第三案：「擬定臺南科學工業園區特定區計畫(不含科學園區部分)(部分農業區為科學園區範圍)(配合南科臺南園區擴建計畫)(土地使用分區暨都市設計管制要點)細部計畫」再提會討論案

附表、「擬定臺南科學工業園區特定區計畫(不含科學園區部分)(部分農業區惟科學園區範圍)(配合南科臺南園區擴建計畫)(土地使用分區暨都市設計管制要點)細部計畫案」提案修正對照表

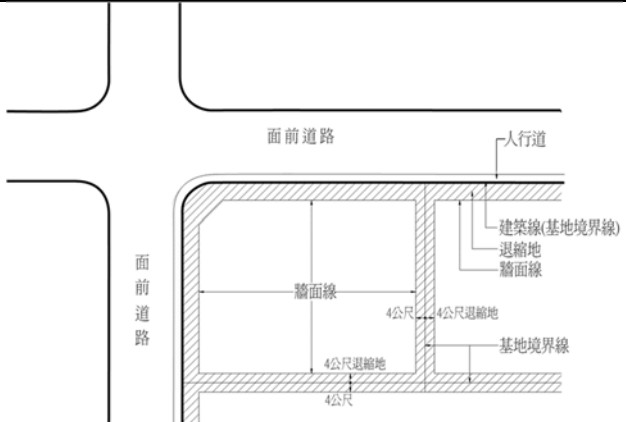
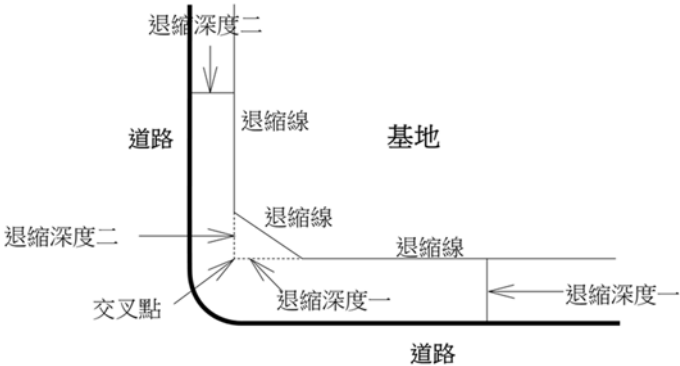
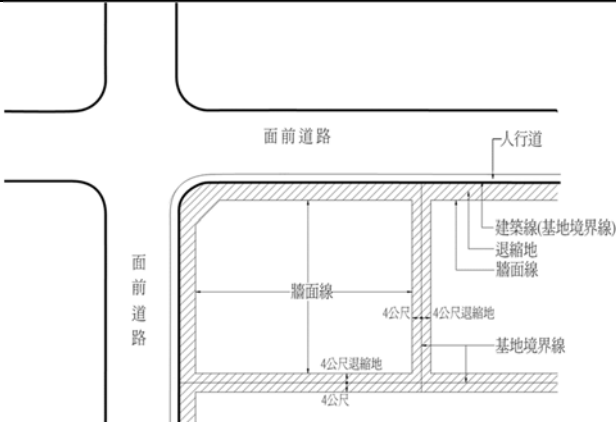
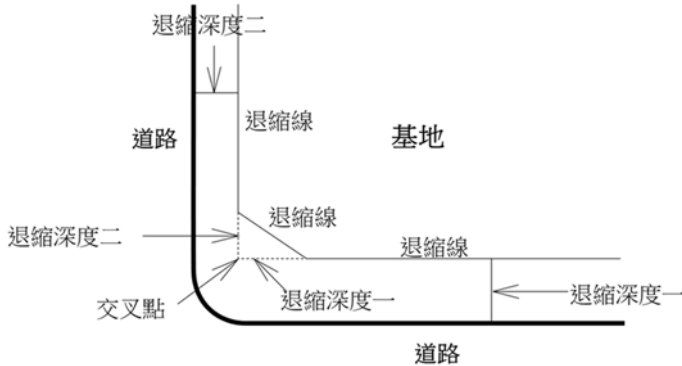
本會第 103 次會議通過條文							本次提案建議修(增)訂條文 (已完成重新公開展覽程序)							修正理由
事業專用區		6 公尺	8 公尺	10 公尺	4 公尺以上	退縮部分得計入法定空地。	事業專用區		6 公尺	8 公尺	10 公尺	4 公尺以上	退縮部分得計入法定空地。	
公共設施用地	停車場用地	6 公尺	8 公尺	10 公尺	4 公尺以上		公共設施用地	停車場用地	6 公尺	8 公尺	10 公尺	4 公尺以上		
	公園用地													
	供水兼環保設施用地													
	環保設施用地													
	供電用地													
6 公尺					6 公尺									
註： 1. 面臨台南系統交流道一側應符合「公路兩側公私有建築物與廣告物禁建限建辦法」之規定。 2. 建築基地退縮建築示意圖詳圖 4-1；退縮線應自兩退縮線交叉點再各自退縮原所規定深度位置連線為其退縮線，詳圖 4-2。 3. 供電用地之「基地非面臨道路之退縮建築深度」因實際特殊需求或原因經管理局同意者，得依個案予以彈性調整，惟最低仍不得小於 4 公尺。							註： 1. (同第 103 次會議審議通過條文) 2. 建築基地退縮建築示意圖詳圖 4-15；退縮線應自兩退縮線交叉點再各自退縮原所規定深度位置連線為其退縮線，詳圖 4-26。 3. (同第 103 次會議審議通過條文)

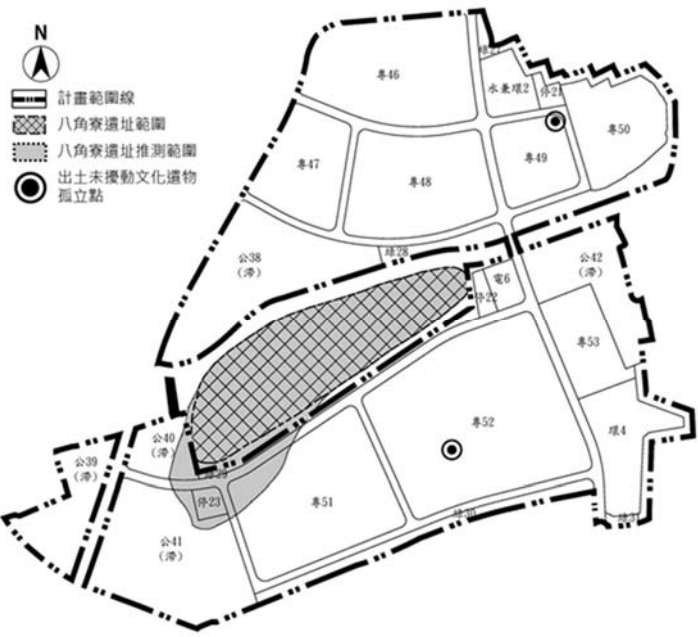
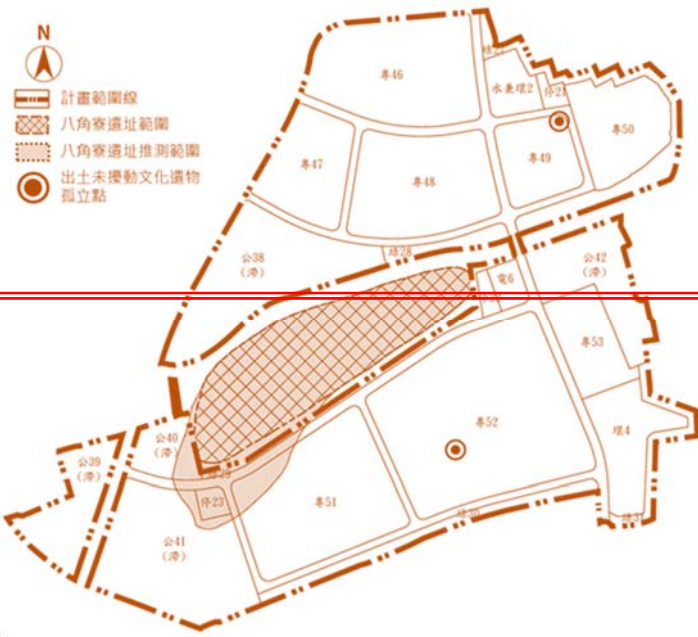
本會第 103 次會議通過條文	本次提案建議修(增)訂條文 (已完成重新公開展覽程序)	修正理由
 圖 4-1 建築基地退縮建築示意圖  圖 4-2 建築基地退縮線截角示意圖	 圖 4-15 建築基地退縮建築示意圖  圖 4-26 建築基地退縮線截角示意圖	
第十條 本計畫區建築物一樓樓地板高程之規定詳圖 4-3 所示，但因實際特殊需求或原因經管理局同意得依個案予以彈性調整。	第十條 本計畫區建築物一樓樓地板高程之規定詳圖 4-37 所示，但因實際特殊需求或原因經管理局同意得依個案予以彈性調整。	配合內政部都委會 111 年 11 月 22 日第 1023 次會議審議「變更臺南科學工業園區特定區計畫(不含科學園區部分)(部分農業區為科學園區範圍)(配合南

本會第 103 次會審議通過條文	本次提案建議修(增)訂條文 (已完成重新公開展覽程序)	修正理由
 註：本圖所建議高程，僅係實際興建建築物時方適用。 圖 4-3 本計畫區建築物一樓樓地板高程示意圖	 註：本圖所建議高程，僅係實際興建建築物時方適用。 圖 4-37 本計畫區建築物一樓樓地板高程示意圖	科臺南園區擴建計畫)案」結論修正示意圖，並修正圖編號。
第十二條 為保護文化資產，本計畫區開發應依下列規定辦理： 一、本計畫區涉及疑似遺址區域(如圖 4-4 所示)，開發行為應以不開挖方式為優先考量；如有下挖性工程行為應採淺開挖，並先擬具施工監看計畫報經主管機關核備後始能施作。 二、營建工程或其開發行為進行中發現文化資產時，應即停止工程或開發行為之進行，並依「文化	第十二條 為保護文化資產，本計畫區開發應依下列規定辦理： 一、本計畫區涉及疑似遺址區域(如圖 4-4 所示)，開發行為應以不開挖方式為優先考量；如有下挖性工程行為應採淺開挖，並<u>下挖性施作行為開挖深度逾 EL.+0.25m 者，應</u>先擬具施工監看計畫經主管機關核准後始能施作。 二、營建工程或其開發行為進行中發現文化資產時，應即停止工程或開發行為之進行，並依「文化	配合內政部都委會 111 年 11 月 22 日第 1023 次會議審議「變更臺南科學工業園區特定區計畫(不含科學園區部分)(部分農業區為科學園區範圍)(配合南科臺南園區擴建計畫)案」結論，計畫範圍調整後已無涉及八角寮疑似考古遺
